Zurückführung einer Außenmauer zum Hofplatz, an den vorhandenen Hofplatz,
von Herrn Guernander Lindemann Tischlermeister in Gumparts II Nr. 21.

Schnitt A.-B.

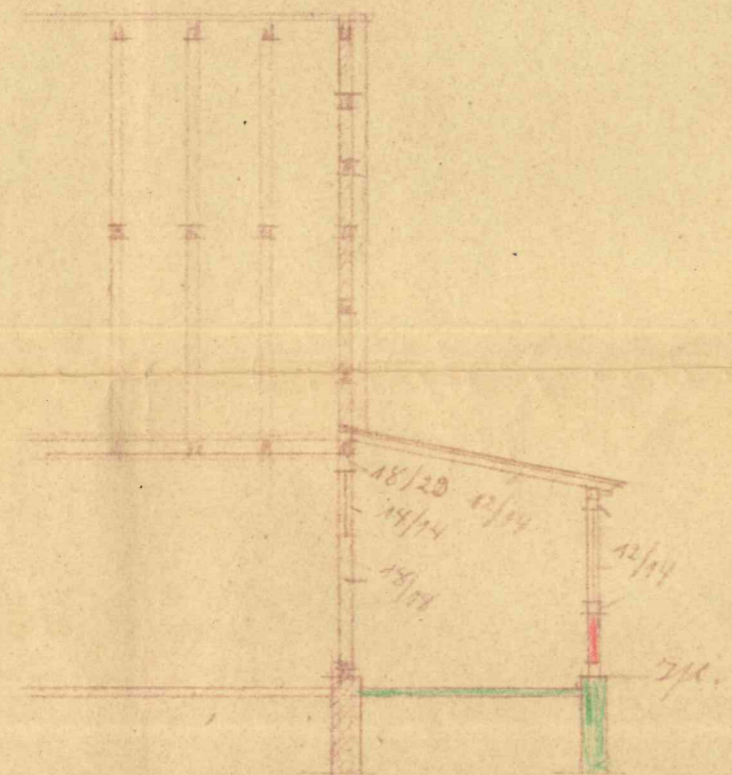
Die Abstände muß 5.00 m sein
die Deckenbühnen müssen eingehend
prüfen!

Deckenbühnen
müssen eingehend
prüfen!
